Ergänzungsblatt

Technischen Beschreibung

AC - Servoverstärker MSK 6 MSK12 (MTB25)

**betreffend
geänderte Frontplatte und
Leuchtdioden an MSK-Verstärkern**

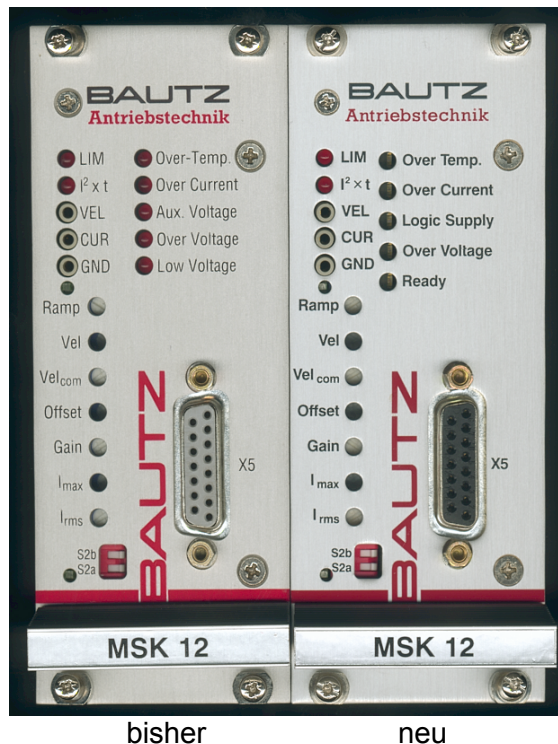
- 1) Die rote LED "Aux Voltage", die nur im Fehlerfall leuchtete, wurde durch die grüne LED "Logic Supply" ersetzt, die leuchtet, wenn die internen Logikspannungen vorhanden sind.

Seite 30 im Handbuch, Bild 14, Frontansicht MSK ist veraltet. Die Frontplattenbeschriftung war auf Kundenwunsch schon seit einigen Jahren in englischer Sprache.

Siehe obenstehende Abbildungen.
